PLAN LOCAL D'URBANISME

COMMUNE DE
BILLIEME
Dossier 22049

Modification simplifiée n°1 / Notice explicative

Jun 2024

EVOLUTION DES PRESCRIPTIONS LINEAIRES EN FAVEUR DES MURETS PATRIMONIAUX (L.151-19 du CU)

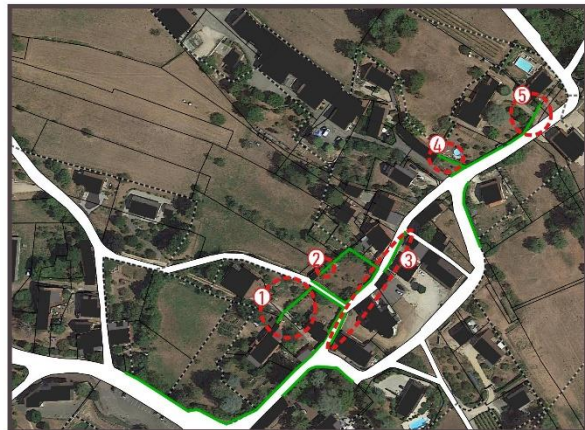
La commune souhaite rectifier le tracé des murets patrimoniaux identifiés au plan de zonage, visant à corriger une erreur matérielle.

ÉVOLUTION DES PRESCRIPTIONS SURFACIQUES : SUPPRESSION DE L'ER N° 2

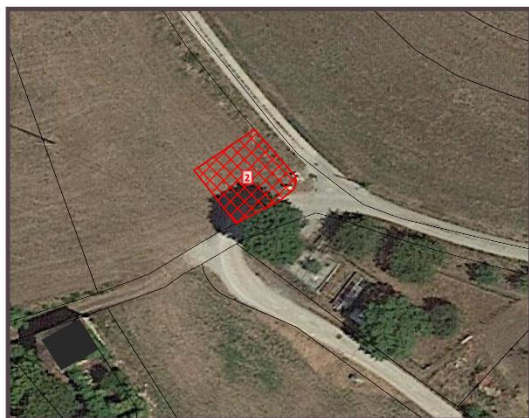
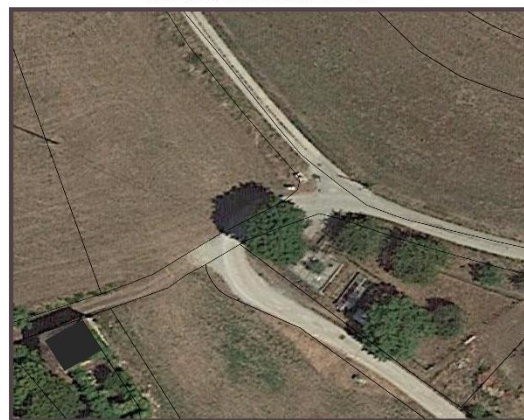
Suppression de l'emplacement réservé n°2

La commune souhaite supprimer l'emplacement réservé n°2, car celui-ci a été réalisé. La parcelle 762 ne comprend donc plus d'ER dans le zonage de la modification simplifiée.

EVOLUTION DE LA TRAME ASSAINISSEMENT - R151-31 2 ° DU CU

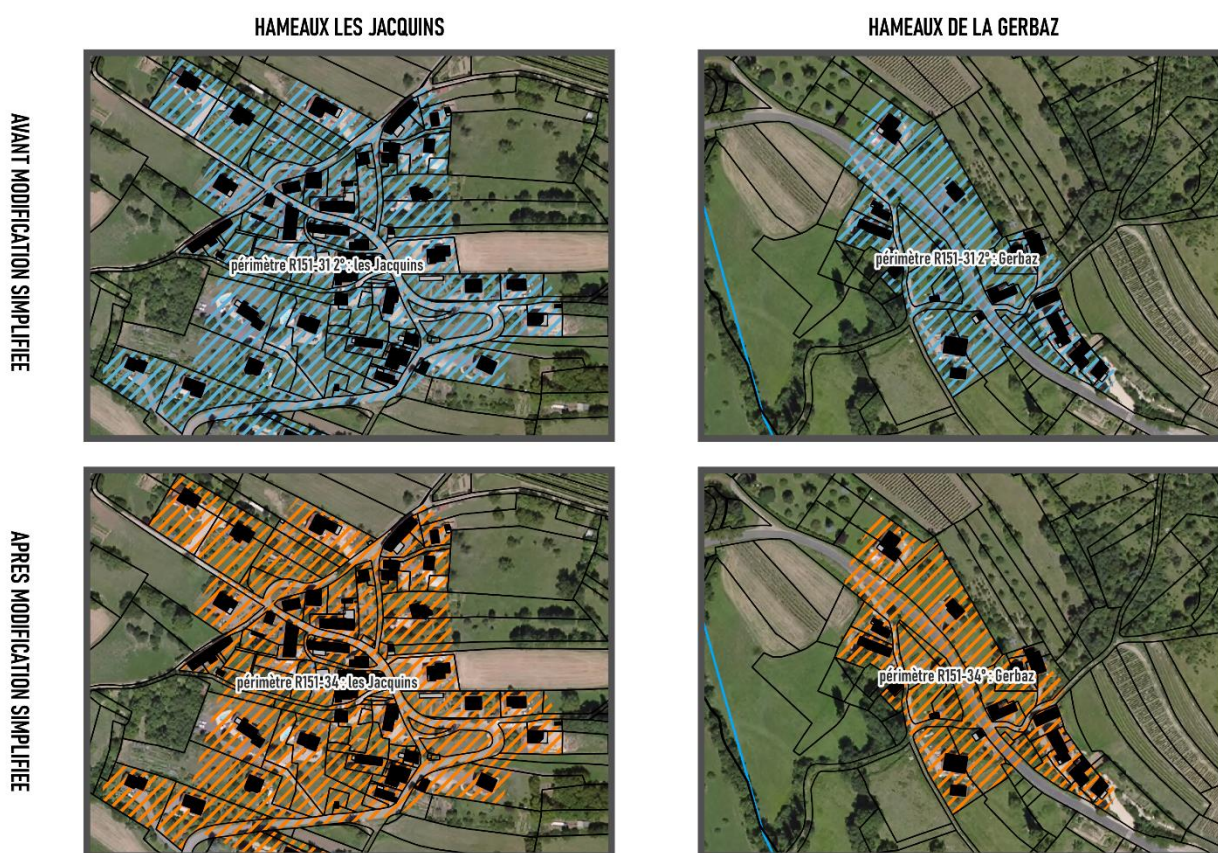
La commune souhaite modifier la nature du tramage R151-31-2° en application sur les hameaux de Les Jacquins et de la Gerbaz. Le rapport de présentation justifie ce tramage comme suit :

Dans son application, ce tramage est extrêmement restrictif, en effet, les bâtis existants ne peuvent réaliser ni annexe, ni abri de jardin ou ni piscines. Les dispositions de l'article R 151-34 du CU pourraient se substituer au présent tramage, poursuivant l'objectif initial de ne permettre aucune construction nouvelle en raison du défaut d'assainissement, mais bien de permettre l'évolution à la marge des bâtis existants dans leur fonctionnalité même.

Modification des dispositions générales du règlement écrit	
Article PLU actuel	Modification du règlement : En noir : règlement tel qu'approuvé En orange : compléments/modifications
<p style="color: green;">DISPOSITIONS GÉNÉRALES APPLICABLES A TOUTES LES ZONES DU PLU (P.13)</p> <p>Article R151-31 Dans les zones U, AU, A et N, les documents graphiques du règlement font apparaître, s'il y a lieu : 2° Les secteurs où les nécessités du fonctionnement des services publics, de l'hygiène, de la protection contre les nuisances et de la préservation des ressources naturelles ou l'existence de risques naturels, de risques miniers ou de risques technologiques justifient que soient interdites les constructions et installations de toute nature, permanentes ou non, les plantations, dépôts, affouillements, forages et exhaussements des sols.</p>	<p style="color: green;">DISPOSITIONS GÉNÉRALES APPLICABLES A TOUTES LES ZONES DU PLU</p> <p>Article R151-31 Dans les zones U, AU, A et N, les documents graphiques du règlement font apparaître, s'il y a lieu : 2° Les secteurs où les nécessités du fonctionnement des services publics, de l'hygiène, de la protection contre les nuisances et de la préservation des ressources naturelles ou l'existence de risques naturels, de risques miniers ou de risques technologiques justifient que soient interdites les constructions et installations de toute nature, permanentes ou non, les plantations, dépôts, affouillements, forages et exhaussements des sols.</p> <p>Article R151-34 du CU Dans les zones U, AU, A et N les documents graphiques du règlement font apparaître, s'il y a lieu : 1° Les secteurs où les nécessités du fonctionnement des services publics, de l'hygiène, de la protection contre les nuisances et de la préservation des ressources naturelles ou l'existence de risques naturels, de risques miniers ou de risques technologiques justifient que soient soumises à des conditions spéciales les constructions et installations de toute nature, permanentes ou non, les plantations, dépôts, affouillements, forages et exhaussements des sols 2° Les secteurs protégés en raison de la richesse du sol ou du sous-sol, dans lesquels les constructions et installations nécessaires à la mise en valeur de ces ressources naturelles sont autorisées ;</p> <p>En application du R151-34 du CU, seules sont autorisés :</p> <ul style="list-style-type: none"> - La construction d'annexe de type abri de jardin, abri voiture est autorisée dans la mesure où ceux-ci ne génèrent pas d'effluents supplémentaires. - Lorsque la réhabilitation ou la rénovation d'un bâti existant porte sur une construction accueillant déjà un logement, l'ANC conforme est obligatoire. <p>Les piscines sont autorisées à condition que :</p> <ul style="list-style-type: none"> • Les eaux de vidange des piscines sont assimilées aux eaux pluviales. Avant rejet, le désinfectant utilisé (chlore, brome) devra être neutralisé par ajout d'un agent chimique réducteur ou par une absence de traitement pendant une durée minimale de 15 jours avant vidange. • Les eaux de nettoyage des piscines (eaux de filtre) sont quant à elles assimilées à des eaux usées domestiques, elles devront être envoyées vers le réseau d'assainissement. <p>Ainsi, le tramage R-151-34 pour défaut d'assainissement pourra être levé sous réserve que la totalité des constructions du hameau dispose d'un assainissement collectif conforme à la réglementation en vigueur.</p>

Insertion paysagère et architecturale

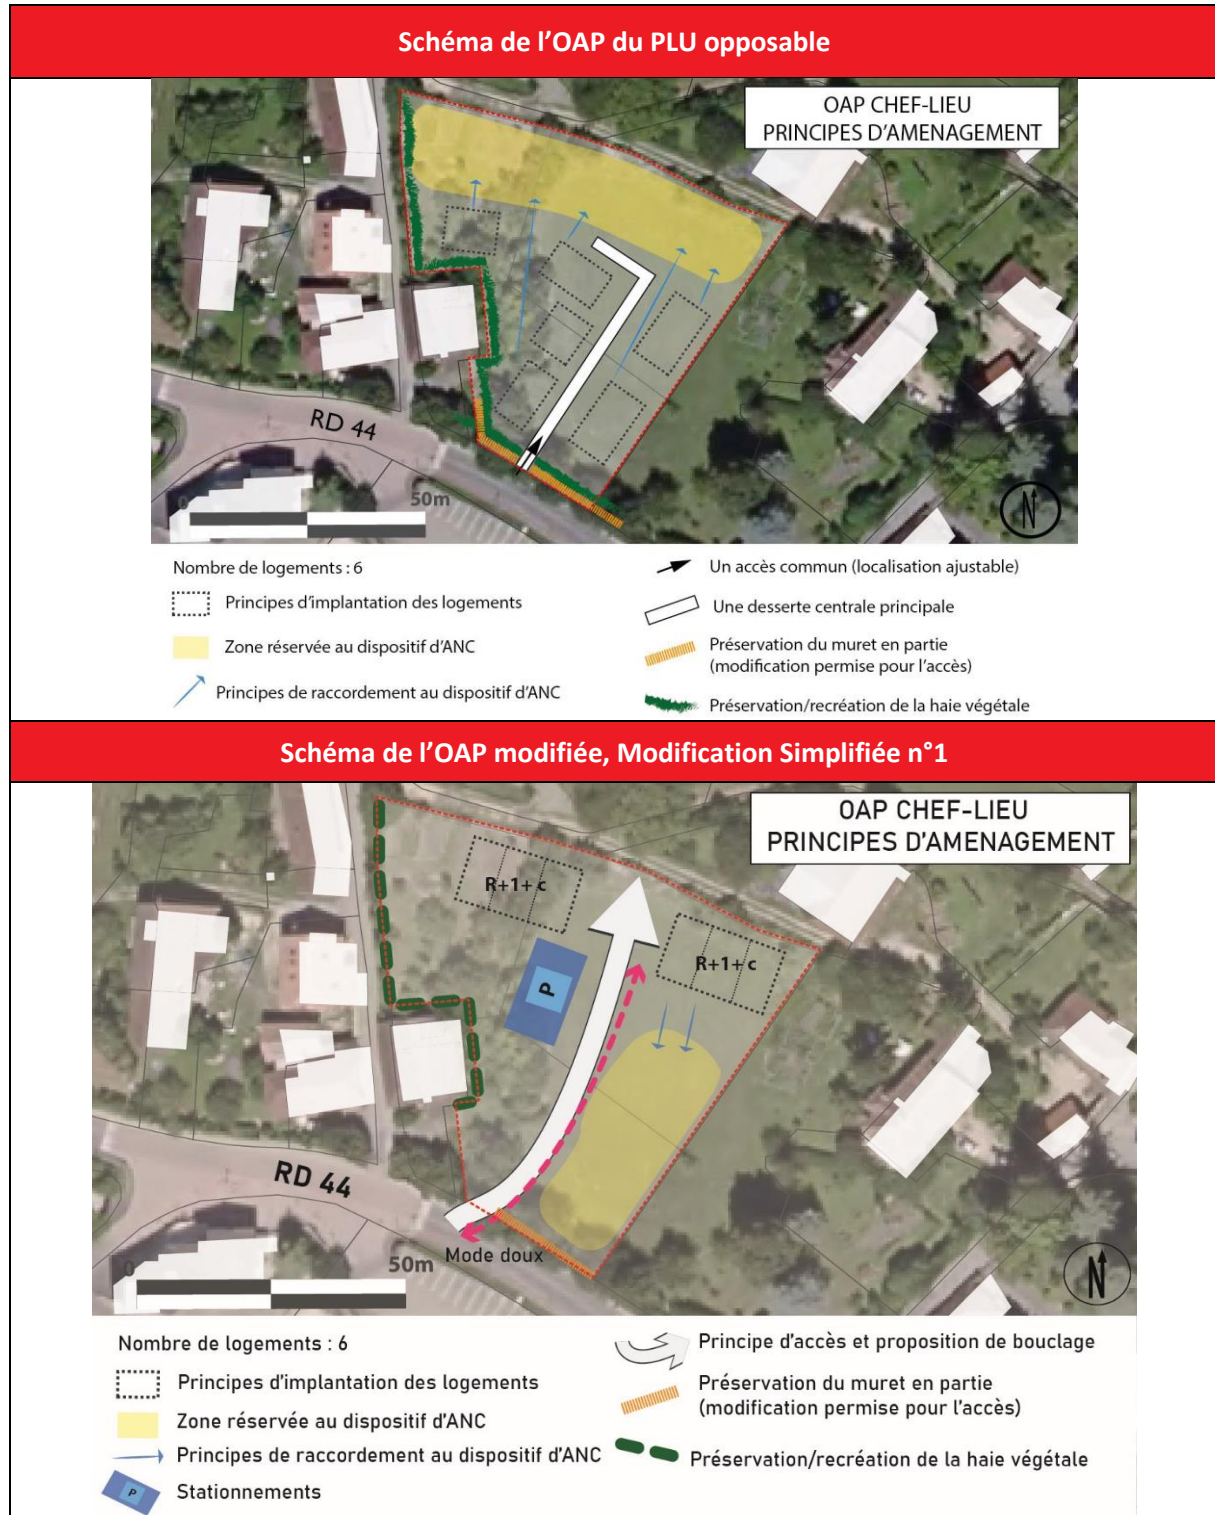
Le PLU comprend une orientation d'aménagement et de programmation située au chef-lieu. La municipalité souhaite faire évoluer les dispositions de l'OAP en matière d'accès et d'assainissement, car les orientations actuelles ne permettent pas le développement de ce secteur.

Face au coût que cela induit, et en lien avec la volonté d'optimiser le foncier constructible, les élus souhaitent modifier l'emplacement de l'ANC et revoir la typologie de logements, dans une logique d'optimisation foncière et énergétique. La zone dédiée à l'ANC a donc été déplacée au sud du site. Les logements seront quant à eux situés à l'amont, garantissant un écoulement gravitaire des eaux usées entre autres.

Le système d'ANC sous forme de mini-collectif pour 24 EH minimum a été retenue. En effet à la place des 6 logements individuels initialement prévu, il s'agit de revoir l'OAP et de proposer 6 logements au sein d'un bâti collectif. Le système d'ANC viendrait donc sur la partie Est de l'OAP en laissant la partie nord libre, en allant jusqu'au sud, permettant de raccorder ainsi le trop-plein/ exutoire sur le réseau d'eau pluviale de la RD44 notamment.

L'accès actuellement envisagé se situe au sud de l'OAP et doit pouvoir desservir les parcelles au Nord, situées en amont de la zone dédiée à l'ANC, induisant une contrainte technique.

L'objectif est donc de modifier le principe d'accès et de se laisser la possibilité de prévoir le bouclage du site.

Contenu de l'OAP du PLU opposable	Modification du contenu de l'OAP : En noir : règlement tel qu'approuvé En orange : compléments/modifications
<p><u>Vocation du site / densité :</u> Ce site présentera une vocation principalement résidentielle. Au vu de sa localisation de centralité, il pourrait également accueillir des commerces/services en rez-de-chaussée. Il devra permettre d'accueillir au minimum une densité de 16 logts/ ha soit environ 6 logements sur le tènement. La commune ne disposant pas de réseau d'assainissement collectif, chaque logement créé doit pouvoir garantir la capacité à gérer les effluents d'eaux usées nouveaux par des dispositifs d'ANC conformes. Au regard de la densité demandée par l'OAP et du fait que l'opération sera réalisée au fur et à mesure de la réalisation des équipements internes, la commune souhaite imposer un secteur dédié aux différents dispositifs d'ANC des logements. L'objectif de ce secteur dédié est d'assurer que la densité du secteur puisse être respectée, sans pénaliser l'aménagement des derniers lots.</p> <p>En considérant qu'environ 1000 m² sont réservés aux dispositifs d'ANC et que 10% de la zone AU est utilisée pour des équipements internes, cela implique que chaque logement ne devra pas consommer plus de 400 m² de foncier par lot.</p> <p><u>Accessibilité et desserte :</u> La zone sera desservie par un accès unique, de préférence en aménageant l'accès existant. La voie d'accès devra permettre sa poursuite pour desservir les parcelles plus au Nord. L'accès prendra la forme d'une zone de rencontres afin de limiter son emprise.</p> <p><u>Assainissement :</u> Chaque logement créé doit pouvoir garantir la capacité à gérer les effluents d'eaux usées sur le secteur par des dispositifs d'ANC conforme.</p>	<p><u>Vocation du site / densité :</u> L'aménagement du site constitue une opération d'aménagement d'ensemble. Ce site présentera une vocation principalement résidentielle. Au vu de sa localisation de centralité, il pourrait également accueillir des commerces/services en rez-de-chaussée. Il devra permettre d'accueillir au minimum une densité de 16 logts/ ha soit environ 6 logements sur le tènement, sous forme de collectifs répartis en 2 blocs de 3 logements n'excédant pas 1 étage plus comble. Les aménagements connexes tels que le mode doux ainsi que l'accès au site visent à l'insertion des logements dans leur contexte.</p> <p>La commune ne disposant pas de réseau d'assainissement collectif, chaque logement créé doit pouvoir garantir la capacité à gérer les effluents d'eaux usées nouveaux par des dispositifs d'ANC conformes. Au regard de la densité demandée par l'OAP et du fait que l'opération sera réalisée au fur et à mesure de la réalisation des équipements internes, la commune souhaite imposer un secteur dédié aux différents dispositifs d'ANC des logements. L'objectif de ce secteur dédié est d'assurer que la densité du secteur puisse être respectée, sans pénaliser l'aménagement des derniers lots. En considérant qu'environ 1000 m² sont réservés aux dispositifs d'ANC et que 10% de la zone AU est utilisée pour des équipements internes, cela implique que chaque logement ne devra pas consommer plus de 400 m² de foncier par lot.</p> <p><u>Accessibilité et desserte :</u> La zone sera desservie par un accès unique, depuis la RD 44 de préférence. La voie d'accès devra permettre sa poursuite pour desservir les parcelles plus au Nord. Une sortie peut également être envisagée au nord du site. L'accès prendra la forme d'une zone de rencontres afin de limiter son emprise.</p> <p><u>Assainissement</u> Au regard de la densité demandée par l'OAP, la commune souhaite imposer un secteur dédié aux différents dispositifs d'ANC des logements. Une microstation mutualisée d'une capacité de 24 EH minimum doit pouvoir garantir la capacité à gérer les</p>

<p>Une zone dédiée pour accueillir l'ANC de chaque logement est créée au Nord de la parcelle. Elle occupe une surface d'environ 1000 m² et se situe en amont des futurs logements (pompe de relevage à prévoir).</p> <p>Les dispositifs d'ANC de chaque logement devront s'implanter dans le secteur dédié de manière à ménager le plus de foncier pour les opérations ultérieures.</p> <p><u>Forme urbaine :</u></p> <p>Il s'agira de développer des formes urbaines en cohérence avec les formes existantes dans le Chef-lieu, les formes urbaines denses : maisons jumelées, habitations intermédiaires... aux volumes simples sont encouragés.</p> <p>Le programme devra prévoir une insertion dans le paysage existant, et être cohérent avec le tissu urbain environnant.</p> <p><u>Cadre de vie :</u></p> <p>La haie végétale présente en pourtour de zone devra être maintenue ou à défaut recréer si les aménagements de la zone nécessitaient sa suppression. Le cas échéant, il conviendra d'utiliser des plantations d'essences variées et d'origine locale.</p> <p>Le muret en pierres présent en pourtour de zone sera à préserver en grande majorité. Il pourra être modifié/réduit afin de prévoir l'aménagement de l'accès.</p> <p>Conditions d'ouverture à l'urbanisation et phasage :</p> <p>Les constructions sont autorisées au fur et à mesure de la réalisation des équipements internes à la zone.</p> <p>Les dispositifs d'ANC de chaque logement devront s'implanter dans le secteur dédié de manière à ménager le plus de foncier pour les opérations ultérieures.</p>	<p>effluents d'eaux usées sur le secteur.</p> <p>Une zone dédiée pour accueillir l'ANC de la totalité des logements est réservée sur la partie Est du site.</p> <p>Le réseau d'eaux pluviales présent sous la RD44 et sous la VC4 permettra l'évacuation du trop-plein si la capacité des sols ne permet pas l'infiltration à la parcelle.</p> <p><u>Forme urbaine :</u></p> <p>Les logements s'implanteront sous forme de collectifs se traduisant par 2 blocs de 3 logements comportant 1 étage plus comble.</p> <p>Les bâtiments reprendront les codes architecturaux des bâtis environnants et leur volumétrie se rapprochera celle des granges traditionnelles.</p> <p><u>Cadre de vie :</u></p> <p>La haie végétale présente en pourtour de zone devra être maintenue ou à défaut recréer si les aménagements de la zone nécessitaient sa suppression. Le cas échéant, il conviendra d'utiliser des plantations d'essences variées et d'origine locale.</p> <p>Le muret en pierres présent en pourtour de zone sera à préserver en grande majorité. Il pourra être modifié et réduit afin de prévoir l'aménagement de l'accès.</p> <p>Conditions d'ouverture à l'urbanisation et phasage :</p> <p>Opération d'aménagement d'ensemble.</p> <p>Le dispositif d'ANC devra s'implanter dans le secteur dédié de manière à optimiser l'espace disponible et ménager le foncier disponible.</p> <p>Un plan d'aménagement d'ensemble de la part du porteur de projet sera demandé pour justifier de l'insertion architecturale, urbaine et paysagère de l'aménagement global du site.</p>
